BULLETIN: 25607

Coussinet d'embout de biellette interne de direction usé

1982-1998 General Motors,
1994-2003 Saab, 1993-2003
Chrysler/Dodge/Eagle

Ensemble de réparation pour embout de biellette interne de direction MOOG®

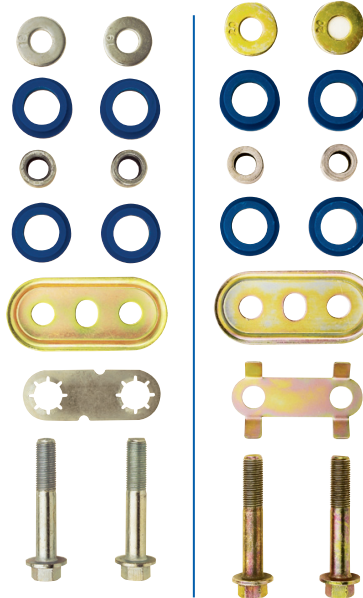
- Le modèle d'origine est un coussinet d'une seule pièce qui nécessite des outils spéciaux et une lubrification à l'installation.
- Même avec l'outil spécial, l'installation est très difficile et souvent, le nouveau coussinet est endommagé.

- Le coussinet en deux parties compris dans l'ensemble de réparation MOOG élimine les outils spéciaux et la lubrification requis lors de l'installation du modèle d'une seule pièce d'origine.
- Ces coussinets sont facilement fixés en place par pression ; une économie de temps d'installation.
- De plus, l'ensemble de coussinets comprend une plaque de blocage de boulon.
